From: Jaan Schults
Sent: 20 December 2022 10:25:30
To: Ott Torn
Cc: Urve Jõgi
Subject: RE: Ristnametsa servituutide asendiplaan

From: Ott Torn <ott.torn@triamee.ee>
Sent: Monday, December 19, 2022 5:29 PM
To: Laane-Harjumaa <laane-harjumaa@rmk.ee>
Subject: Ristnametsa servituutide asendiplaan

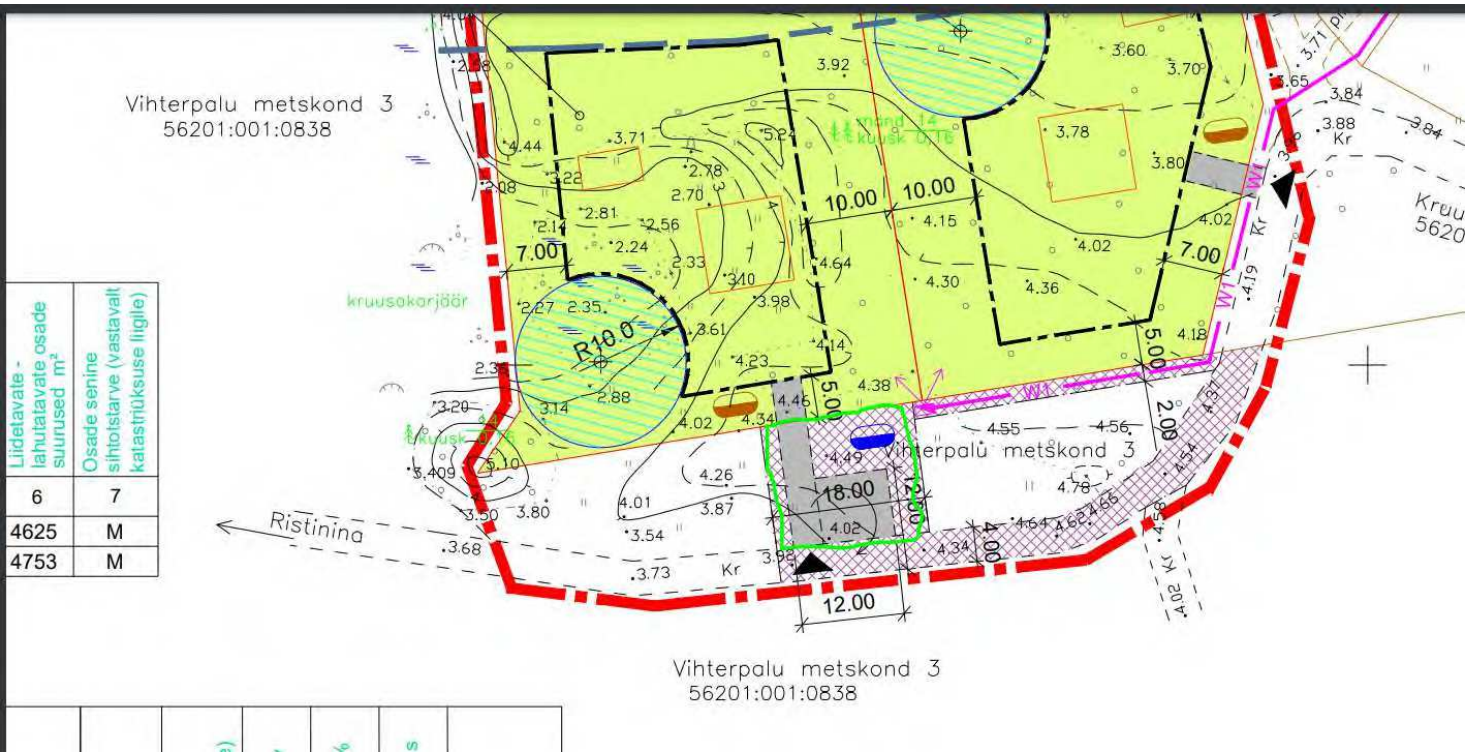
Tere.
Minu hinnangul peab servituudi ala konkreetse ehitise juures olema kompaktne ala, mis sisaldab kõiki vajalikke rajatisi ja väikene puhver nende ümber. Joonistasin detailplaneeringu joonisele neonrohelistega ruudu, mis peaks olema kaetud servituudiga. Ala mõõtmed ca 15x14 m ... ca 210m².

Tee jätame välja sest see metsatee on kõigile avatud. RMK lumelükkamisega teedelt elanikkonna tarbeks ei tegele. Seda ma ei tea , kas vald seab talvise lumelükkamise eeltingimuseks võõral teel servituudi olemasolu.

Siit minu üks täpsustav küsimus, kas sellise servituudi seadmise piiriga oled nõus? Küsimuse esile kerkimise põhjuseks on detailplaneering, kus see ala on suuremalt peal, aga Urve jutust sain aru, et tegelikult võime seda vähendada vastavalt kasutusele. Tahaksin nüüd ka selles veenduda ja uurida, mis on teie seisukoht.
